Mission régionale d'autorité environnementale
Provence-Alpes-Côte d'Azur

**Avis de la Mission Régionale
d'Autorité environnementale
de Provence-Alpes-Côte d'Azur
sur le projet de centrale photovoltaïque au sol au lieu-dit
"Château Raymond" à Pontevès (83)**

n° MRAe – 2020-2629 -

Figure 3 : à gauche emprise clôturée du parc (en rouge) et l'OLD (en vert) et à droite zone d'étude immédiate du projet (Source : dossier d'étude d'impact pages 69 et 81- février 2020)

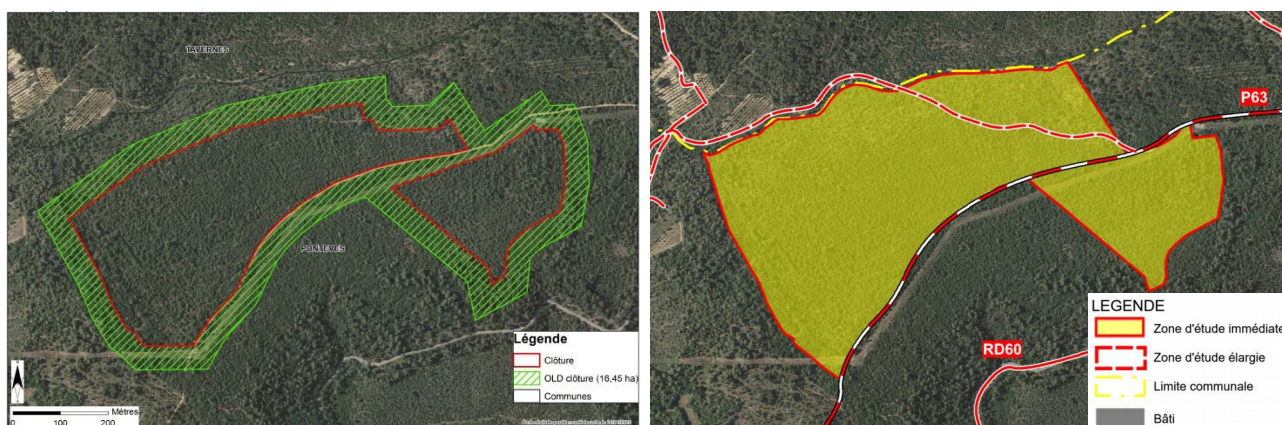
Donc, selon l'étude page 228, une surface de 9,5 ha n'a pas été prospectée ni intégrée à l'analyse des effets de l'emprise du projet sur l'ensemble des domaines de l'environnement (biodiversité, eau, risque, paysage).

La définition du périmètre du projet doit être revue de manière à ce que l'étude d'impact porte sur toutes les parties du projet nécessaire au fonctionnement de la centrale solaire (soit la prise en compte de la totalité de l'OLD, ainsi que la ligne de raccordement) ; les mesures ERC¹¹ devront être réévaluées en conséquence.

La MRAe recommande de revoir le périmètre de projet en intégrant l'ensemble des surfaces concernées par la zone de débroussaillage (OLD) et le raccordement électrique externe ; puis de reprendre et compléter l'analyse des incidences environnementales en conséquence, et redéfinir les mesures ERC.

Figure 4 : à gauche carte enjeux des insectes (page 113) et à droite carte de synthèses des enjeux écologiques (page 133) (Source : dossier d'étude d'impact- février 2020)

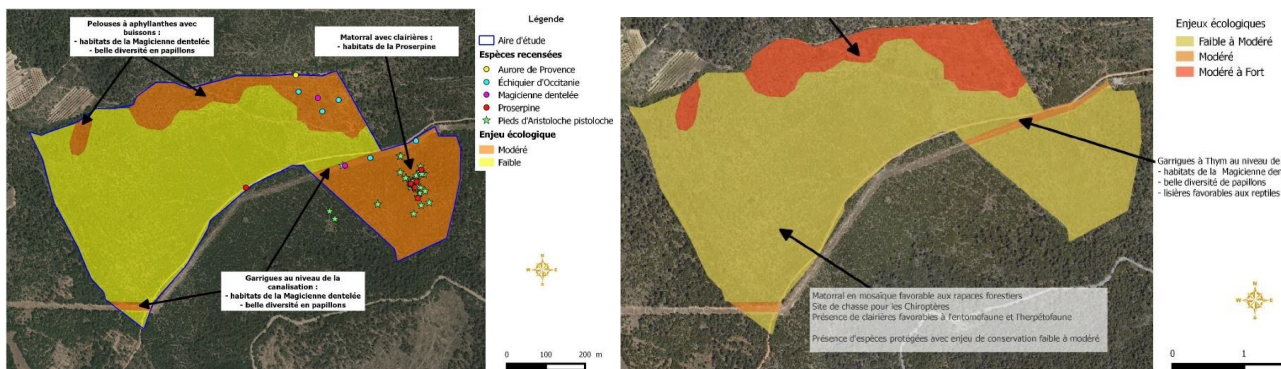
Or, la carte de synthèse des enjeux écologiques (cf. Figure 4), fait apparaître ce secteur sud-est en enjeu « faibles ». Cette carte de synthèse est peu précise, elle devrait faire apparaître précisément la localisation de tous les enjeux écologiques identifiés notamment ceux relatifs aux chiroptères. De plus, le niveau d'enjeu sur le secteur Sud-Est est à revoir de manière à le mettre en cohérence avec les cartes propres à chaque groupe d'espèces.

L'étude ne comporte pas de chapitre dédié à l'analyse des impacts bruts concernant les différents groupes biologiques alors que le projet est susceptible d'engendrer la destruction d'habitat et d'espèces protégées²⁵ qu'il convient de quantifier (taille des populations d'espèces, superficie des habitats...) avant l'application de mesures. Il est attendu notamment la réalisation d'une carte de synthèse permettant de superposer l'emprise du projet, y compris les OLD, avec la localisation précise des enjeux écologiques mis en évidence par les inventaires.

Figure 5 : Extrait du PLU de Pontevès identifiant le secteur Npv correspondant au projet de parc solaire de « Château Raymond » et les EBC (en vert) autour (Source : PLU de Pontevès en vigueur)

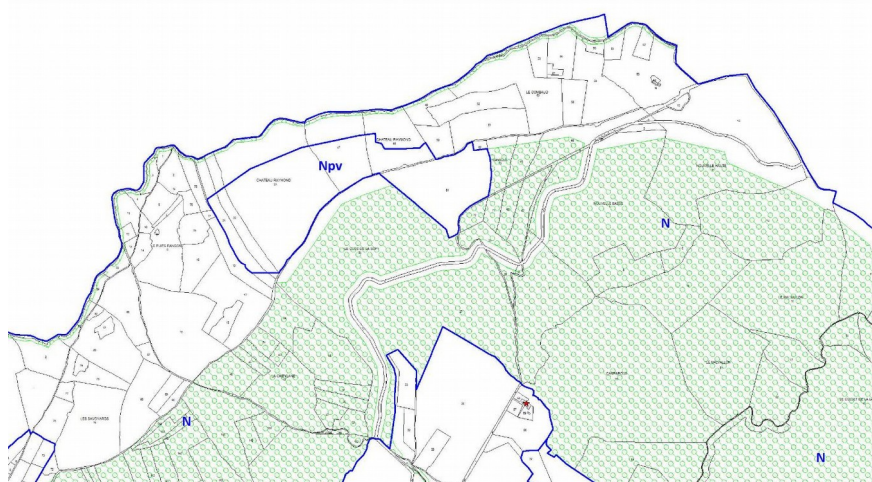
Concernant les continuités écologiques, le dossier précise seulement que le site fait partie de la trame boisée d'un vaste réservoir de biodiversité, associée à des milieux ouverts et semi-ouverts, à remettre en bon état. Or la carte page 130 sur les fonctionnalités et continuités écologiques ne fait pas apparaître le réseau des continuités pourtant étudié à l'échelle communale dans le PLU et faisant l'objet de protections spécifiques avec des espaces boisés classés (EBC)(cf. Figure 5).

Il en ressort que le projet d'implantation du parc photovoltaïque est potentiellement préjudiciable au maintien des continuités écologiques à l'échelle communale, en fragilisant notamment le ruisseau des écrevisses et sa ripisylve, même si ce dernier est évité, classés en EBC au nord du site, ainsi que les espaces naturels classés en EBC au sud. L'incidence de la réduction de la zone boisée sur le réseau local des continuités et plus largement sur le réseau des sites Natura 2000 n'est pas évaluée.

La MRAe recommande de revoir l'état initial et l'analyse des incidences sur le volet biodiversité en précisant la localisation et l'illustration de l'ensemble des enjeux écologiques, y compris avec les inventaires complémentaires, en ajoutant une partie consacrée à la quantification des impacts bruts sur les habitats et espèces ainsi que sur le réseau des continuités écologiques.
